Oggetto: (V01021) [[ID: 11161/WEB-VIA-FER-VIAVIAF00000004].] Procedura di VIA/PNRR, ai sensi dell'art. 23, D. Lgs. 152/2006 integrata con la Valutazione di Incidenza ai sensi dell'art. 5 del D.P.R. 357/1997 e con il piano preliminare di utilizzo in sito delle terre e rocce da scavo, ai sensi dell'art. 24 del D.P.R.120/2017 Impianto per la produzione di energia elettrica da fonte eolica ubicato nei comuni di Sassoferrato (AN) e Fabriano (AN), denominato "Monte Miesola", di potenza complessiva pari a 47,6 MW. Procedimento di VIA/PNIEC. Proponente: Fri-El S.p.A. **Trasmissione osservazioni.**

Sintesi descrittiva

Il progetto consiste nella realizzazione di un nuovo impianto di produzione di energia rinnovabile da fonte eolica e relative opere connesse ed infrastrutture indispensabili.

Oggetto: Procedura di VIA/PNRR, ai sensi dell'art. 23, D.lgs 152/2006 integrata con la valutazione di incidenza (art. n. 5 del DPR 357/1997) e con il piano preliminare di utilizzo in sito delle terre e rocce da scavo (art. n. 24 del DPR n. 120/2017) - WEB-VIA-FER-VIAVIAF00000004 - Impianto per la produzione di energia elettrica da fonte eolica ubicato nei comuni di Sassoferrato (AN) e Fabriano (AN), de

Fig_1 - area di cantiere, punto di inizio sopralluogo

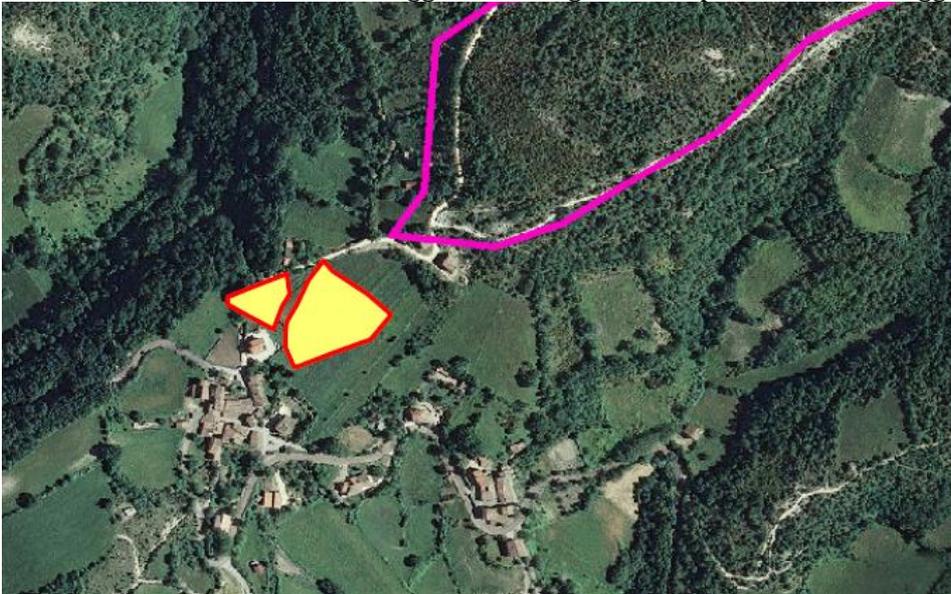
Il sopralluogo ha avuto inizio in Loc. Rucce nel Comune di Fabriano, dove è prevista la realizzazione di un'area di cantiere (Figura 1). Successivamente è stato percorso un sentiero, in direzione Nord-Est verso Monte Miesola. Il sentiero sarà oggetto di adeguamento portando la carreggiata ad una larghezza di 5m.

L'adeguamento stradale determinerà un'interferenza con bosco a prevalenza Carpino e arbusteto a prevalenza Ginepro (Foto_1)

Fig_2 – Localizzazione della Torre n. 2 (Nord) e della Torre n. 1 (Sud)

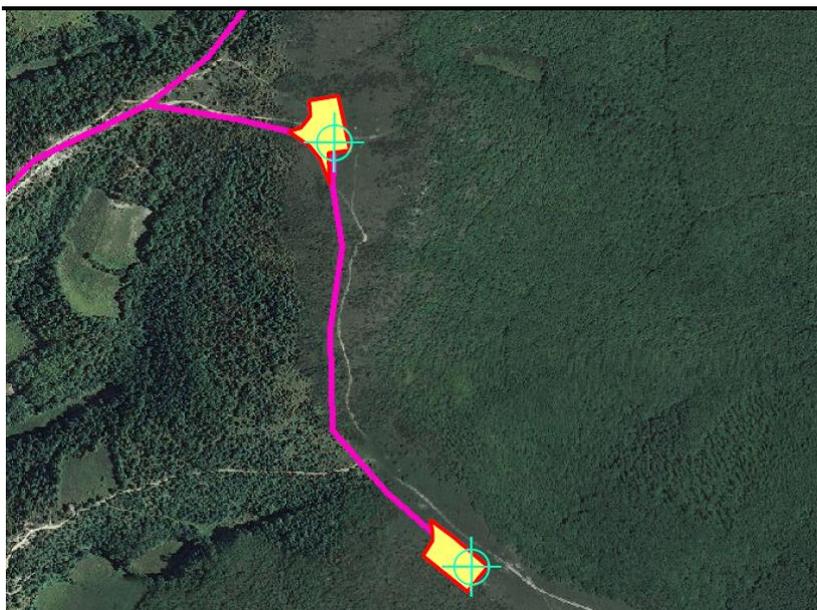
Nella zona di crinale si ha una vista dell'area in cui dovrà sorgere la Torre n. 2 (Foto_2). Dalla Torre n. 2 in direzione Sud, verso Selva Grande, si ha una vista dell'area che ospiterà la Torre n. 1 (Foto_3).

Nella figura la line rossa è la linea esistente, la azzurra la nuova linea in sostituzione.

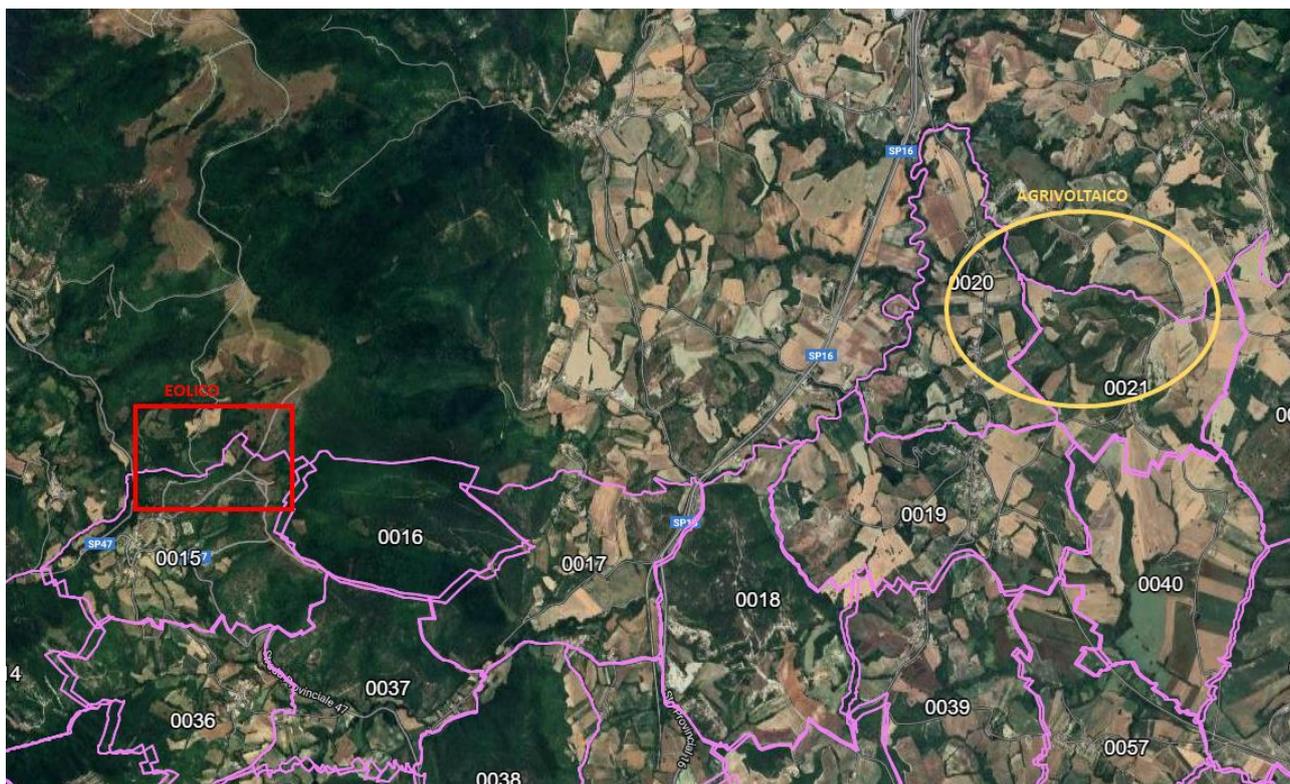
Relativamente alla interferenza evidenziata nei documenti progettuali con il progetto di impianto agrivoltaico proposta da JUWI development, si segnala che le opere previste nel Comune di Fabriano riguardano il potenziamento dell'elettrodotto aereo RTN 132kV Fabriano – Sassoferrato realizzato attraverso lo smantellamento della linea esistente e la realizzazione di una nuova linea con percorso misto aereo-cavo /tratto cavo interrato e sostegni da P1 a P16), sviluppato ad una quota altimetrica tra i 284 e 459 mslm. La tratta aerea comporta la realizzazione di n. 38 nuovi sostegni totali con campate di lunghezza media di circa 345 m.

L'area interessata dal nuovo elettrodotto non interferisce, nel Comune di Fabriano con l'area coinvolta direttamente nella realizzazione dell'impianto eolico oggetto della presente relazione, ma in ogni caso coinvolge l'ambito territoriale di area vasta.

La carta geomorfologica citata in relazione sovrappone il progetto e le opere di opere di connessione ed infrastrutture con la cartografia IFFI

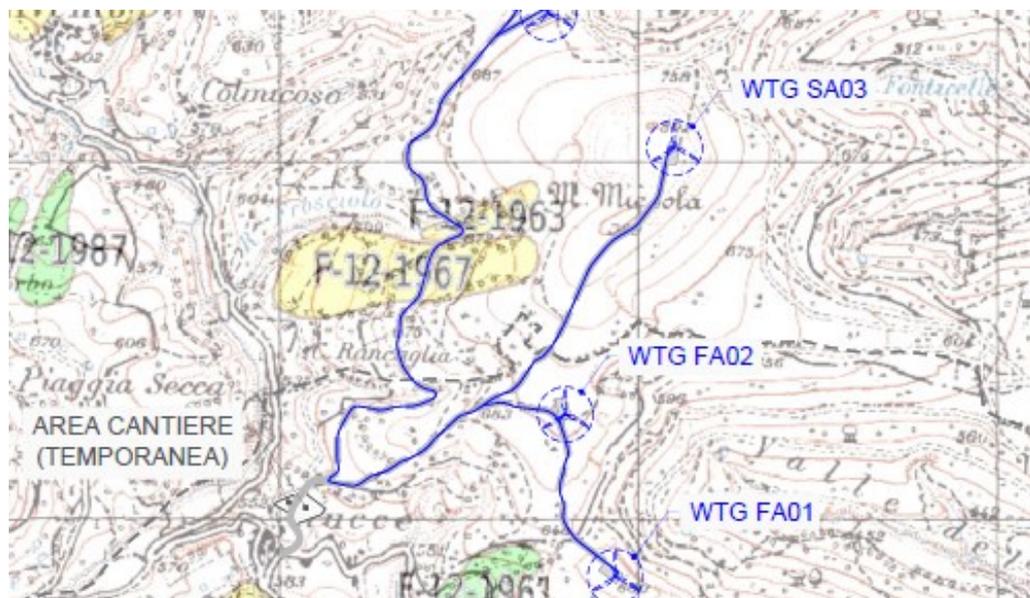
Dalla carta denominata “SCREENING DEI VINCOLI ADB” emerge al contrario che una parte del cavidotto in MT attraversa 2 frane cartografate nel PAI Marche con i cod. F-12- 1967 (P3 -R2) e F-12-1963 (P2 -R2)
